Rapport Brandveiligheid Realisatie

AZC Albergen

AZC Albergen

Opieverscontrole

Foto 1

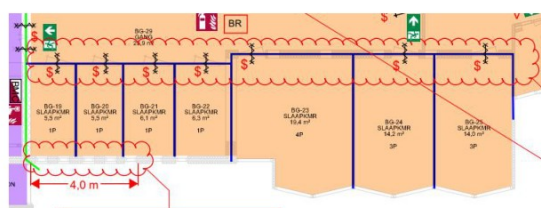
De deuren in de nieuw gecreëerde slaapkamers op de begane grond voldoen niet aan de gestelde WBDBO van 30 minuten in combinatie met de stalen kozijnen. Nieuwe deuren zijn besteld en worden uiterlijk 17 september geplaatst. Er moet worden aangetoond met testrapporten of certificaten dat deze deuren voldoen aan de gestelde eis van 30 minuten WBDBO.

Foto 2

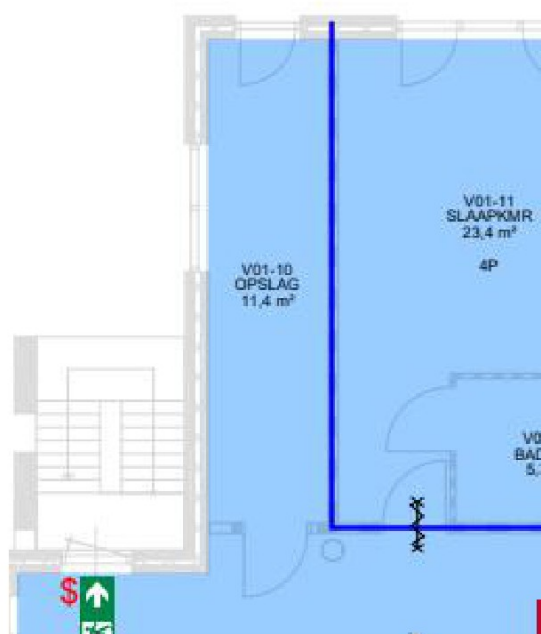
De ventilatieschacht die verticaal loopt van de begane grond, door de opslagruimte op de eerste verdieping naar de technische ruimte op de tweede verdieping is recent brandwerend uitgevoerd. De naadaansluitingen (wanden en vloeren) moeten nog worden dicht gekit middels een brandwerende kit of pasta. Een bewijs van uitvoering moet worden opgestuurd.
